特定原子力施設監視・
評価検討会(第6回)
資料5

福島第一原子力発電所 3号機燃料取り出し用力バーの 構造強度及び耐震性について (コメント回答)

東京電力株式会社

平成25年3月8日

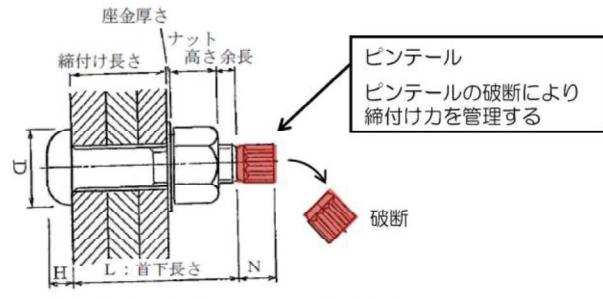
④立ち入りが難しい場所で施工管理（特に接合部）の計画について説明すること。

1. 有人にて現地作業が行えるよう、除染、遮へいにより作業環境を確保する。
2. ボルト接合部については、短時間の現地作業によって安定した品質確保及び品質管理が可能なトルシア型の高力ボルト接合工法を採用する。

一般的なボルトの例

今回採用を予定しているトルシア型高力ボルト

3. 施工作品質の管理は、作業完了後に、施工会社（協力会社）が現場環境を考慮し、全数確認（遠隔操作室からのカメラまたはその他のカメラ、あるいは目視）を実施し、東京電力は抜き取りで確認を実施する。

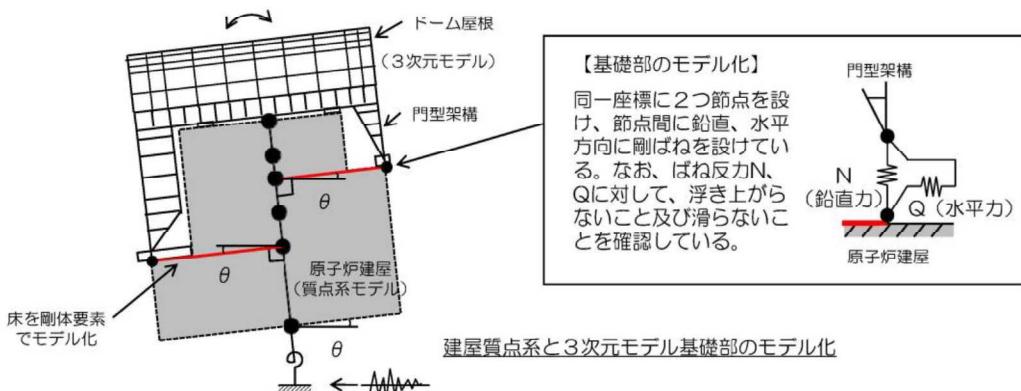
⑤燃料取り出し用力バーの3次元モデルと原子炉建屋の質点系モデルを連成した地震応答解析モデルにおいて、原子炉建屋の剛体的なロッキング運動による燃料取り出し用力バーへの影響（架構基礎部からの鉛直動入力及び柱脚基礎部の相対変位）を反映させていることについて説明すること。

- ・建屋のロッキング運動による影響を模擬するため、距離効果を表現できる剛体要素で建屋質点系モデルと3次元モデルの基礎部を連結する。
- ・さらに、基礎との連結部には鉛直と水平方向に剛ばねを設け、建屋から架構基礎への入力伝達が表現できる境界条件となっている。

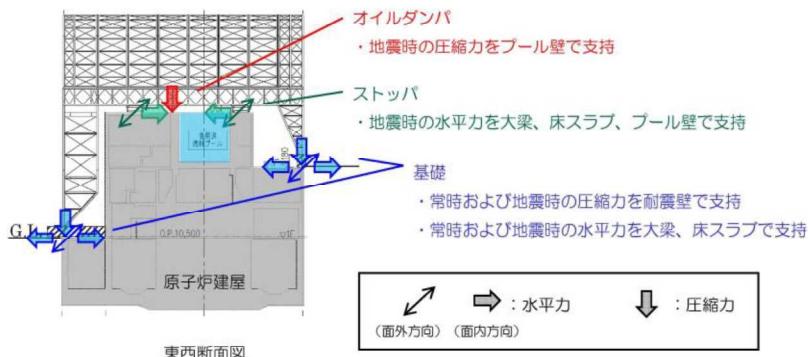
⑥オイルダンパーの機構が分かりにくいので確認したい。資料に示された復元力特性は、横軸が速度で良いかについて確認したい。

オイルダンパーの減衰特性の横軸は速度を示している。

オイルダンパーは、地震時に上下方向の縮み側に変形する場合に減衰力が発生し、伸び側に変形する場合にフリーとなる機構を有している。

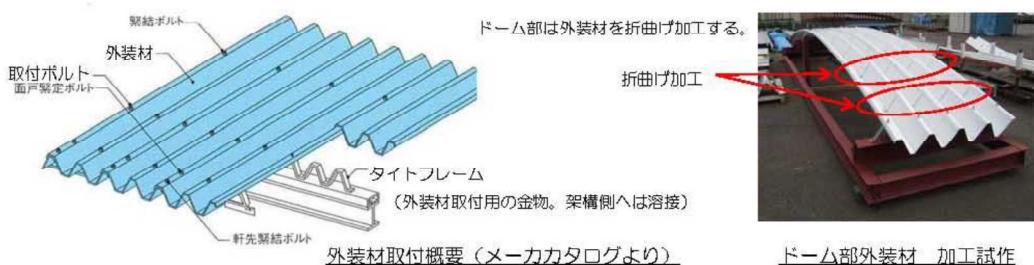
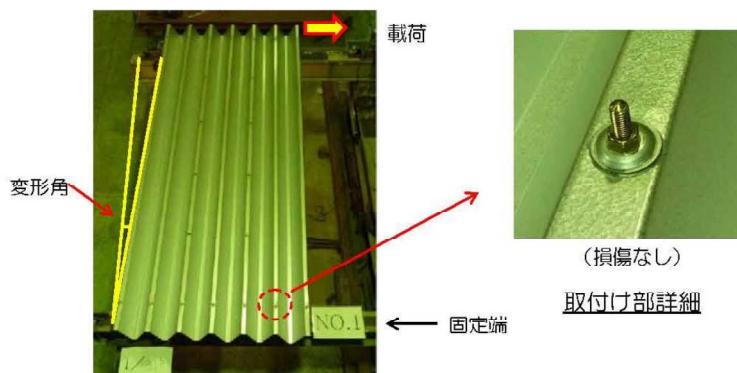
⑩燃料取り出し用力バーの外装材の耐震性は大丈夫か(地震時の層間変形に対して安全な構法か、特に東西面の円形部分)。

- ・外装材は下図に示す通り、ボルトを用いてタイトフレームを介して直接架構に取付ける納まりとなっている。

- ・変形に対する外装材の追従性の確認試験を行い、外装材の変形角1/30でも外装材は外れず、地震時の変形に対して追従性があることを確認している。

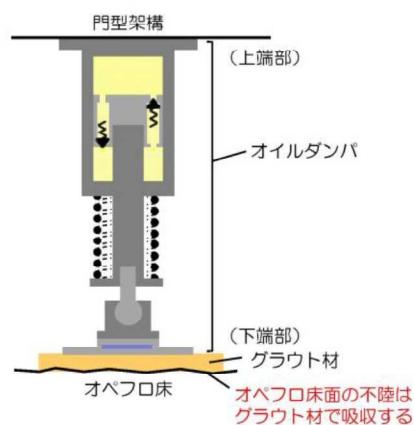
③立ち入りが難しい場所で有人にて接合部などの現地作業が行えるように、作業環境をどのように確保するのかについて説明すること。（林教授）

- ・線量的に、立入りが最も厳しい箇所はオペレーティングフロア上部と考えている。当該部における有人作業ができるように、有人作業が発生するまでに、線量低減対策として、遠隔操作重機による下記3段階の作業を計画している。

1. 瓦礫撤去作業（現在実施中）

オペレーティングフロア上部に残存する瓦礫（鉄骨、コンクリート、機械設備等）を撤去する。

2. 除染作業

オペレーティングフロア上部の瓦礫撤去後に、床面はつり装置や吸引装置等を使用し、除染作業を実施する。

3. 遮へい体設置作業

除染作業後にオペレーティングフロア上部に遮へい体（鉄板等）を設置する。

なお、作業中は適宜、雰囲気線量を計測し、慎重に作業を実施する。

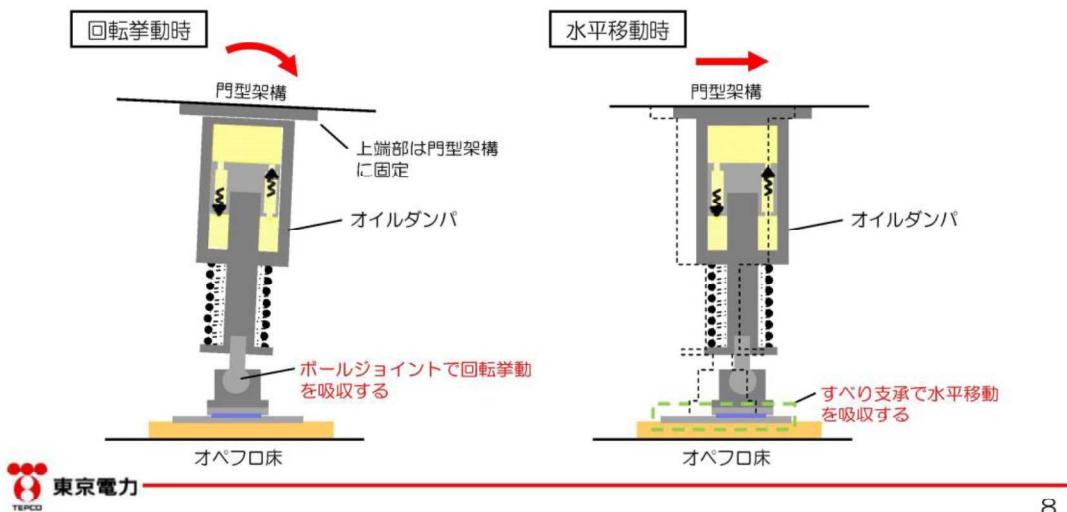
④オイルダンパについては、5階床面の不陸や門型架構の変形などにより、5階床と門型架構が平行でなくなり、スプリング押さえ等の損傷が生じないかについて説明すること。また、スプリング押さえ等の損傷により、システム上の問題が発生しないのかについて確認したい。（林教授）

- ・5階床面は躯体の不陸が想定される。
- ・オイルダンパは上端部を架構側に接合し、下端部とオペフロ床とのGAP部にグラウト材を充填し、床面の不陸を吸収する計画としている。
- ・オイルダンパが故障や損傷した場合は、修理・取替をする計画としている。
- ・グラウト材は既存躯体コンクリートの強度よりも高強度のものを使用している。

- ・門型架構とオペフロ床間の挙動が平行ではなくなった場合に備え、オイルダンパ下端部にはボールジョイントとすべり支承を取り付けている。
- ・ボールジョイントとすべり支承により、オイルダンパの機構損傷が生じないようしている。
